# NIEMAN<sup>®</sup>

Veiligheidsregio  
Zaanstreek-Waterland

## Integrale advisering Bouwbesluit

## Sportpark Poelenburg

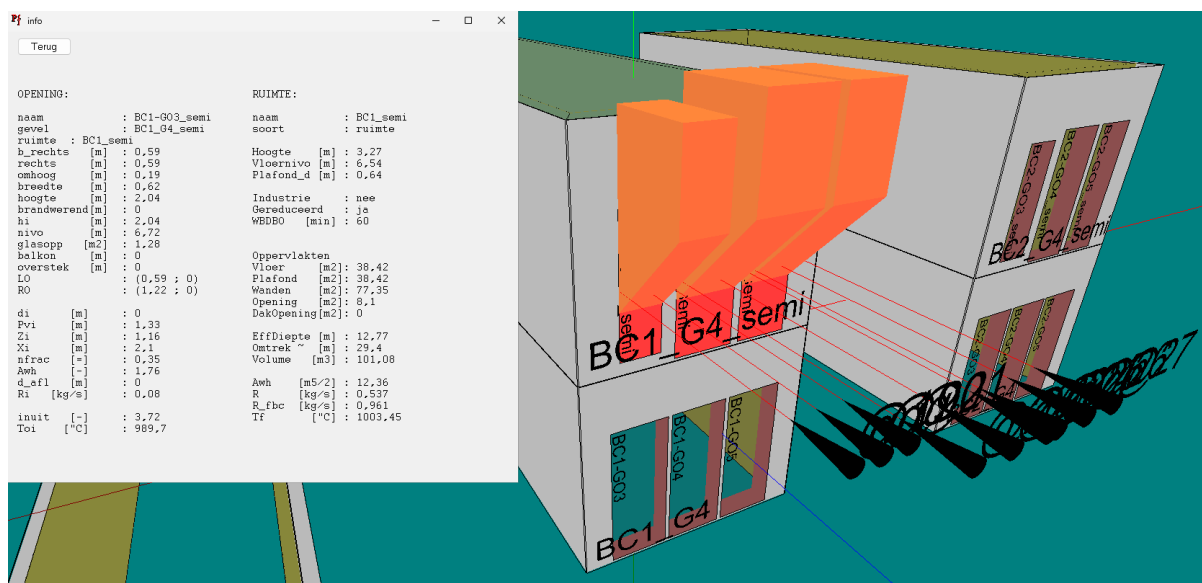
Als voorwaarde in de Omgevingsvergunning opgenomen:  
-aanleveren van "Attest Moso Bamboo Xtreme - bekleding op Grad", voor start bouw, wegens het ontbreken hiervan in bijlage 4 van deze Rapportage

#### Bijlage 4 - Brandveiligheid

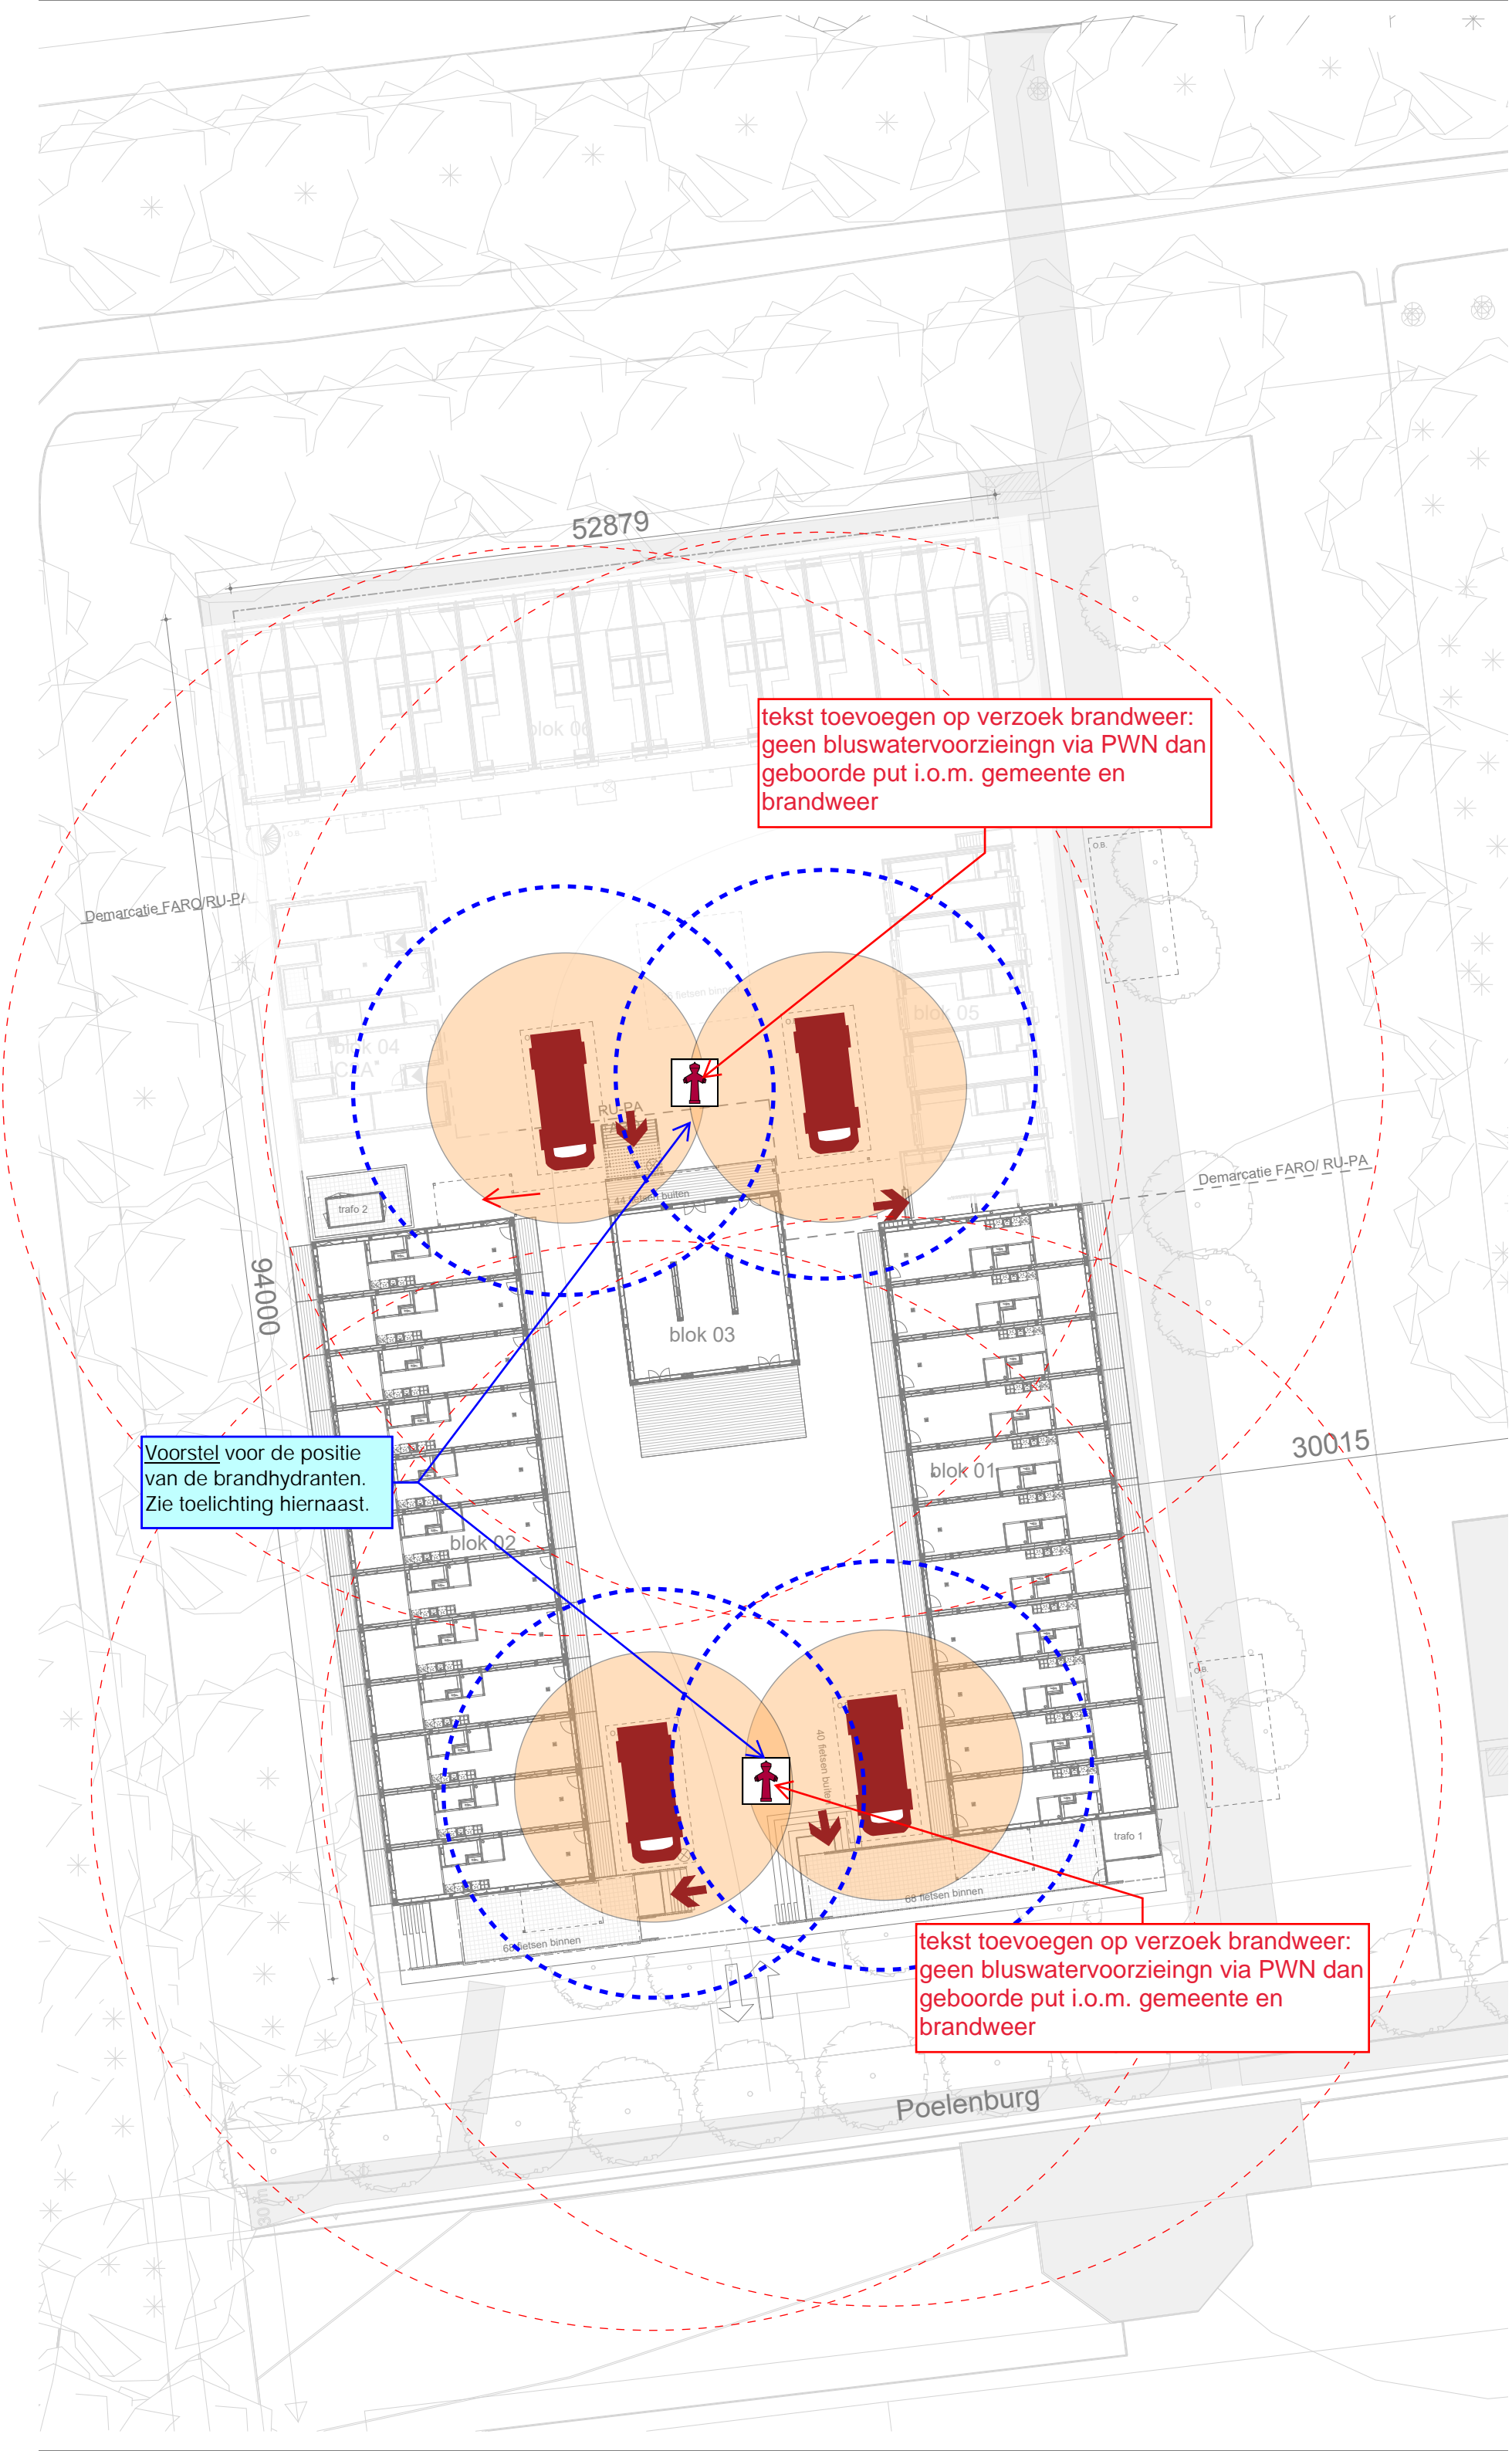
Als voorwaarde in de Omgevingsvergunning opgenomen:  
-aanleveren van "Attest Moso Bamboo Xtreme - bekleding op Grad", voor start bouw, wegens het ontbreken hiervan in bijlage 4 van deze Rapportage
